**INFORME
INVESTIGACIÓN ESPECIAL**

**Servicio de Vivienda y
Urbanización Región del Bío-Bío**

**Número de Informe: IE 49/2012
25 de septiembre de 2012**

INFORME N° IE 49/12, SOBRE
INVESTIGACIÓN ESPECIAL RELATIVA A
EVENTUALES IRREGULARIDADES EN LA
EJECUCIÓN DEL CONJUNTO
HABITACIONAL SANTA JOSEFINA II,
COMUNA DE HUALQUI.

Foto N° 4
Radier con problemas de afinado.

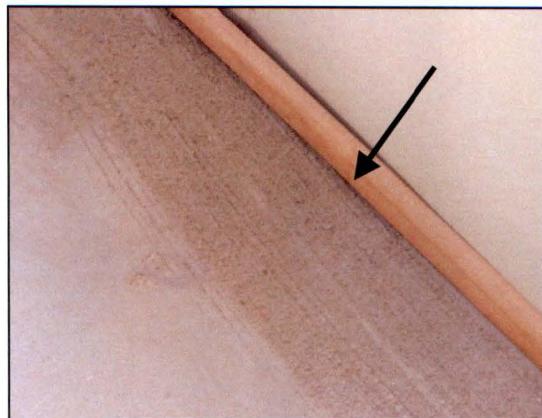
a) Los radieres de todas las viviendas visitadas, presentan diversas grietas, reparaciones y/o no se encuentran debidamente afinados, contraviniendo lo establecido en los numerales 1.3.1 y 2.1.1, del itemizado técnico de construcción, aprobado por la resolución exenta N° 2.070, de 2009, aplicable en la especie, anexo fotográfico, fotos N°s 2, 3 y 4.

Al respecto, se debe hacer presente que los sectores sin afinar observados en terreno, excedían el área a cubrir con cerámica en los recintos de baño y cocina, quedando sectores rugosos en áreas de living comedor y habitaciones adyacentes, además de otros problemas de afinado y terminación, independientes a los señalados en la respuesta citada.

Además, cabe agregar que las reparaciones a los radieres, se deben realizar de tal manera que éstos queden debidamente afinados, sin reparaciones a la vista, como ocurre en la especie.

En consecuencia, el SERVIU deberá remitir un informe técnico y gráfico de las reparaciones que se han llevado a cabo, que garantice que los radieres quedarán en las condiciones contratadas, en el plazo que se indica en las conclusiones.

Foto N° 13
Aislamiento de menor espesor al especificado.

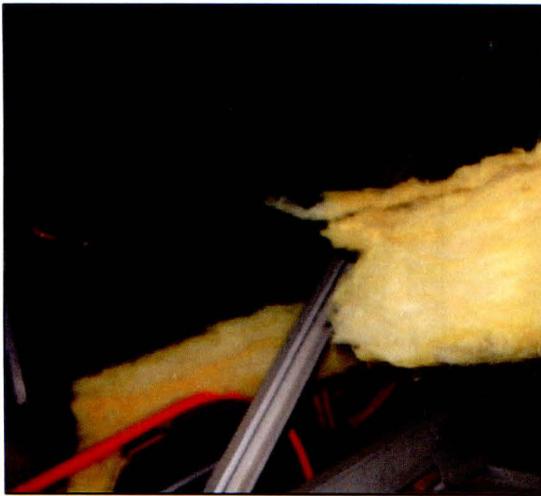
Además se encontró aislación de menor espesor al indicado en el numeral 17 de las especificaciones técnicas de las viviendas 7 y 43 de la manzana A, 7 de la manzana B, 7 de la manzana C y 7, 9, 12, 13, 14 y 15 de la manzana D. Anexo fotográfico, foto N° 13.

Al respecto, el servicio señala que se revisaron las viviendas y no se encontró discontinuidad en la aislación térmica, ni un menor espesor, cumpliendo así con la aislación de 5 cm, adjuntando fotos que acreditan lo señalado.

En mérito de lo expuesto y entendiéndose que las observaciones fueron subsanadas, esta Contraloría Regional levanta las observaciones formuladas.

Foto N° 18
Holgura en corte para caja eléctrica.

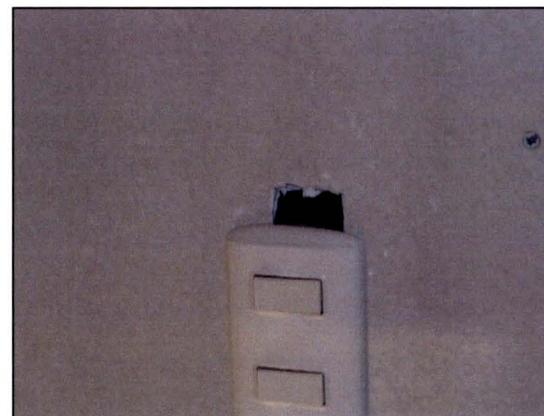
Asimismo, se detectaron holguras en los cortes para insertar las cajas eléctricas en las viviendas, 1 de la manzana A, 3, 9, 10 y 11 de la manzana B y 21 de la manzana C y, con las perforaciones para las instalaciones de agua potable, como es el caso de las viviendas, 37 de la manzana A, 5 de la manzana B, 17 de la manzana C y 8, 10 y 17 de la manzana D. Anexo fotográfico, fotos N^{os} 18 y 19.

Señala también, que se constató la holgura entre las planchas de volcanita y las ventanas, y que en algunos casos se trata de una partida en ejecución, y que en otros, cuando la holgura supere la tolerancia permitida, se le solicitará a la constructora el cambio de la plancha.

Este Organismo de Control mantiene las observaciones formuladas, toda vez que no se remiten los antecedentes que permitan acreditar lo informado, en atención a ello, el SERVIU deberá remitir en el plazo que se indica en las conclusiones, los documentos y antecedentes gráficos que acrediten la reparación efectiva de las observaciones pendientes de solución.

Foto N° 22
Perfil J sin fijación en puerta de cocina.

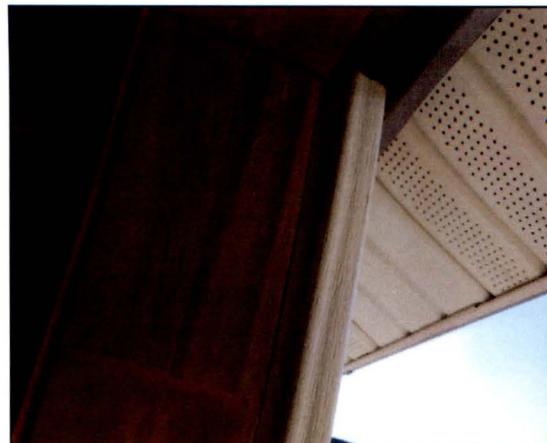
b) En todas las viviendas, se determinó que los perfiles J de puertas y ventanas presentan defectos en los cortes a 45°. Asimismo, el perfil J junto a la puerta de la cocina, no se encuentra fijado correctamente. Anexo fotográfico, fotos N^{os} 20, 21 y 22.

Al respecto, se responde que en el caso del defecto en los cortes en 45°, de los perfiles J de puertas y ventanas, es una observación en proceso de solución; que se ha solicitado corregir el afianzamiento del perfil J junto al marco de la puerta de la cocina que está suelto; y que las piezas de pino de 125 mm x 45 mm, presentan problemas propios del comportamiento de la madera, no obstante, es una partida no terminada, faltando sellos y pinturas para rematarla.

En atención a que en la respuesta no adjunta antecedentes que permitan acreditar lo informado, se mantiene lo observado, por lo cual el SERVIU deberá remitir en el plazo que se indica en las conclusiones, los documentos y antecedentes gráficos que acrediten la reparación efectiva de las observaciones pendientes de solución.

Foto N° 24
Corte defectuoso en esquinero.

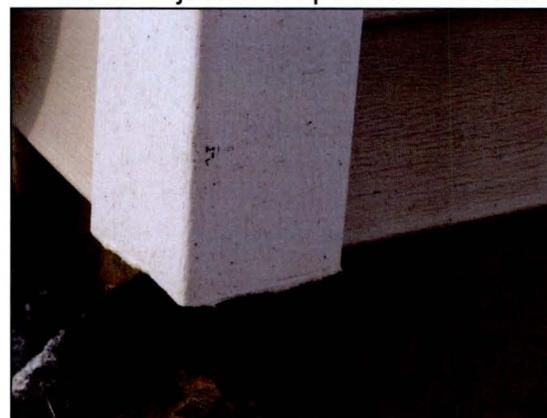
c) También se detectó un defecto en corte del esquinero del Smart Panel, como es el caso de la vivienda 7 de la manzana C, además de perfiles J rajados como es el caso de la vivienda 26 de la manzana C. Anexo fotográfico, fotos N^{os} 24 y 25.

El servicio señala que se trata de una observación puntual que amerita el cambio del perfil, el cual fue solicitado.

No se entregan los elementos necesarios para levantar la observación, toda vez que no se acredita que los defectos señalados se hayan corregido, por lo tanto el SERVIU deberá remitir en el plazo que se indica en las conclusiones, los documentos y antecedentes gráficos que acrediten la reparación efectiva de las observaciones pendientes de solución.

Foto N° 28
Canal con problemas de pendiente.

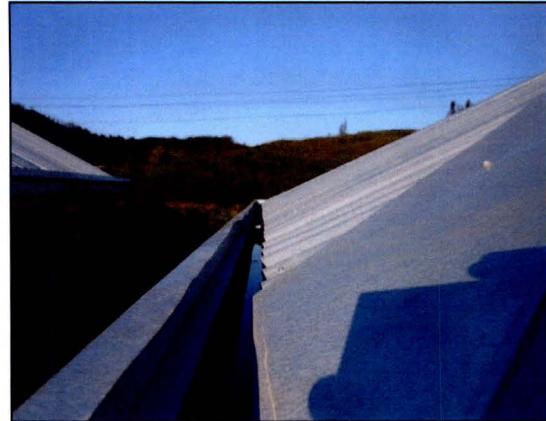
b) En la especie, en las viviendas, 3, 13, 15, 18, 20, 22, 27 y 33 de la manzana A, 9 de la manzana B, 2, 19 y 27 de la manzana C y 5 y 9 de la manzana D, se detectaron problemas de pendiente en las canales de aguas lluvias, lo que genera el estancamiento de aguas en las mismas. Anexo fotográfico, foto N° 28.

Respecto a las planchas de cubierta desalineadas, los defectos en los cortes de planchas en la limahoya y los problemas de pendientes, el servicio señala en su oficio respuesta que solicitó su corrección.

En atención a que en su respuesta no adjunta antecedentes que permitan acreditar lo informado, se mantienen las observaciones formuladas, debiendo ese servicio remitir en el plazo que se indica en las conclusiones, los documentos y antecedentes gráficos que acrediten la reparación efectiva de las observaciones pendientes de solución.
